## Gemeinde Malsch

### Bebauungsplan "Am ehemaligen Bahnübergang" mit örtlichen Bauvorschriften

Öffentliche Auslegung gem. § 3(2) BauGB sowie Unterrichtung der Behörden und sonstiger Träger öffentlicher Belange gem. § 4(2) BauGB.

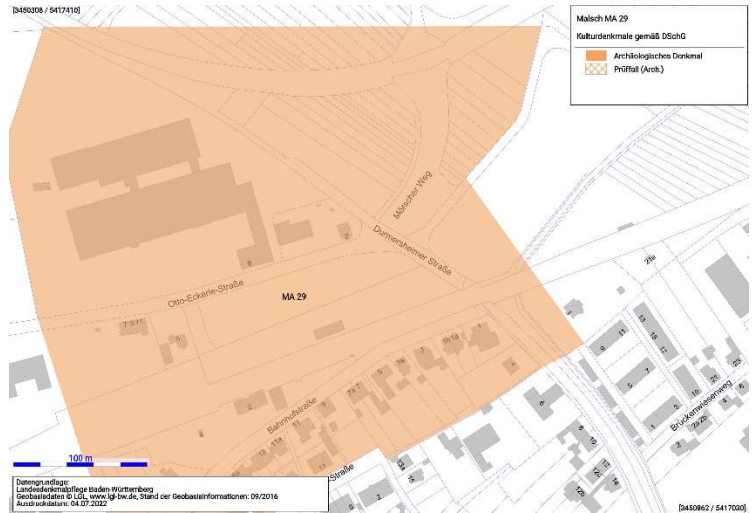
BEHÖRDEN / TÖB	ANREGUNGEN	ABWÄGUNGSVORSCHLÄGE
Landratsamt Karlsruhe 12.08.2022	<p><b>Kreisbrandmeister:</b></p> <p>1. Rechtliche Vorgaben aufgrund fachgesetzlicher Regelungen, die im Regelfall nicht überwunden werden können: Ausreichend Wasserversorgung für Gebäude zur Brandbekämpfung – Grundschutz – Durchführung von wirksamen Löscharbeiten und der Rettung Menschen und Tieren.</p> <p>1.1 Art der Vorgabe Zur Sicherstellung der Löschwasserversorgung ist eine Wassermenge von mind. 48 m³ / Std. über mindestens zwei Stunden erforderlich. Die geforderte Löschwassermenge muss innerhalb eines Löschbereiches von max. 300 m um die Objekte sichergestellt werden. Geeignete Entnahmestellen (z.B. Hydranten) müssen in einer Entfernung von höchstens 80 m zu Gebäuden vorhanden sein. Entnahmestellen (z.B. Hydranten) sind mindestens einmal im Jahr, möglichst vor Beginn des Winters, zu überprüfen und zu warten. Der Netzdruck darf bei der Löschwasserentnahme an keiner Stelle des Netzes unter 1,5 bar abfallen.</p>	<p><b>Kenntnisnahme.</b></p> <p><b>Kenntnisnahme / teilweise Berücksichtigung.</b> Ergänzung Hinweise Teil D Ziffer 8</p>

<p>Bei der Verwendung von Überflurhydranten ist die DIN EN 14384 zu beachten. Bei der Verwendung von Unterflurhydranten ist die DIN EN 14339 zu beachten. Unterflurhydranten sind mit Hinweisschildern nach DIN 4066 zu kennzeichnen.</p> <p>Es sind Zufahrtsmöglichkeiten für Feuerlösch- und Rettungsfahrzeuge bzw. Zu- oder Durchgänge für die Feuerwehr zu den Gebäuden zu berücksichtigen.</p> <p>Die Vorgaben des § 2 LBOAVO sowie der VwV-Feuerwehrflächen sind zu beachten.</p> <p>1.2 Rechtsgrundlage  §§ 3, 4, 15 und 33 LBO  DVGW Arbeitsblatt W 405  § 2 LBOAVO</p> <p>1.3 Möglichkeiten der Überwindung: Keine</p> <p><b>Abfallwirtschaftsbetrieb</b></p> <p>Nach §3 Abs. 1 der Abfallwirtschaftssatzung des Landkreises Karlsruhe müssen alle Grundstücke auf denen überlassungspflichtige Abfälle anfallen, an die öffentliche Abfallabfuhr angeschlossen werden. Die Abfallsammelfahrzeuge müssen alle bebauten Grundstücke auf dafür geeigneten Straßen so anfahren können, dass ein Rückwärtsfahren nicht erforderlich ist und die Abfallbehälter nicht durch parkende Fahrzeuge blockiert werden. Es ist mit der Bereitstellung der Behälter zur Leerung an der Sezanner Straße zu planen.</p> <p>Bitte beachten Sie bei der weiteren Planung und Ausführung auch die Maßgaben des Kreislaufwirtschaftsgesetzes und der Landesbauordnung für Baden-Württemberg. Demnach steht gem. §6 Abs. 1 und §7 Abs. 2 KrWG die Vermeidung von Abfällen an erster Stelle und ist vorrangig vor einer Entsorgung. Hierzu soll nach Möglichkeit ein Erdmassenausgleich vor Ort stattfinden.</p> <p>Um diesen zu gewährleisten oder die Menge an zu entsorgenden Bodenaushub möglichst gering zu halten, weisen wir auf die Möglichkeit des §10 LBO BW hin, der zu diesem Zweck die Erhaltung der Oberflächen oder die Veränderung von Höhenlagen vorsieht. Sollte es unvermeidbar sein, dass Erdaushub zur Entsorgung anfällt, bitten wir um Prüfung einer vorrangigen Verwertung.</p>	<p><b>Kenntnisnahme.</b></p>
